ZAPYTANIA I WYJAŚNIENIA (ODPOWIEDZI)
w postępowaniu o udzielenie zamówienia publicznego o nazwie:

„Zakup tomografu komputerowego wraz ze sprzętem IT i oprogramowaniem dla Ostrzeszowskiego Centrum Zdrowia Sp. z o.o. w Ostrzeszowie”

Znak postępowania: OCZ/ZP-7/2022

1mm, 512 x 512

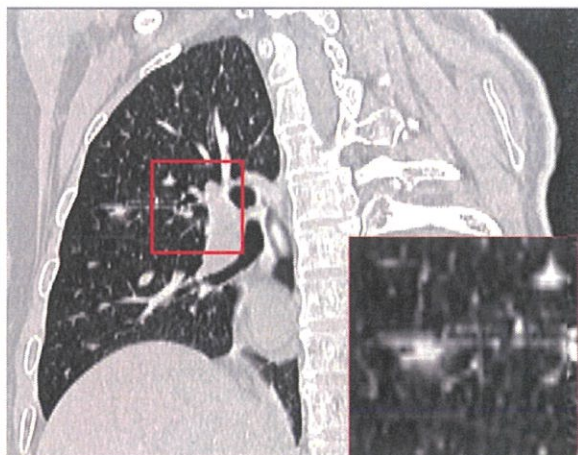
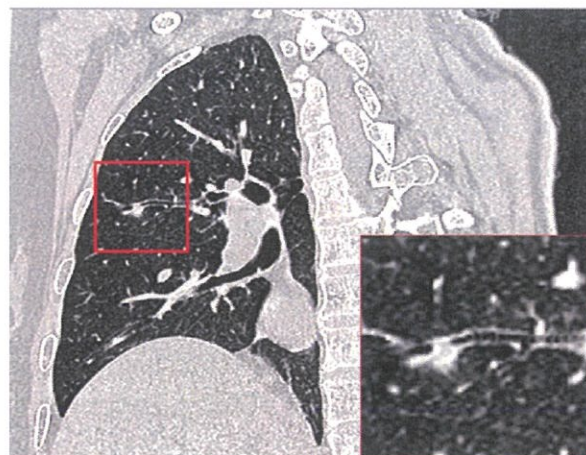
26.	Matryca rekonstrukcyjna min. 512x512	TAK, podać	512 x 512 – 0 pkt. $\geq 1024 \times 1024 - 10$ pkt.
-----	--------------------------------------	------------	---

Uzasadnienie: pragniemy zauważyć, iż matryca rekonstrukcyjna decyduje o dokładności i rozdzielczości rekonstruowanego obrazu, a więc o jakości danych, które są wysyłane do specjalistów radiologii celem wykonania przez nich opisu i oceny badania, które to są niezbędne do wystawienia poprawnej diagnozy, decydującej o leczeniu i życiu pacjenta. Im większa matryca rekonstrukcyjna, np. 1024x1024, tym więcej szczegółów widzimy, poprzez większą liczbę pixeli na matrycy, co jest kluczowe, np. przy badaniach klatki piersiowej, badaniach naczyniowych, neurologii. Obecnie producenci tomografów

posiadają w standardzie wysokorozdzielcze matryce rekonstrukcyjne dlatego zaskakującym jest, że Zamawiający (któremu powinno zależeć na najlepszej jakości obrazów a w konsekwencji na procesie diagnostycznym i leczeniu pacjentów), określił minimalne wymaganie na tak niskim poziomie.

Dla zobrazowania ewidentnych różnic poniżej przykład obrazów uzyskanych przy użyciu matrycy rekonstrukcyjnej 512 x 512 i 1024 x 1024:

Zamawiający nie wyraża zgody.
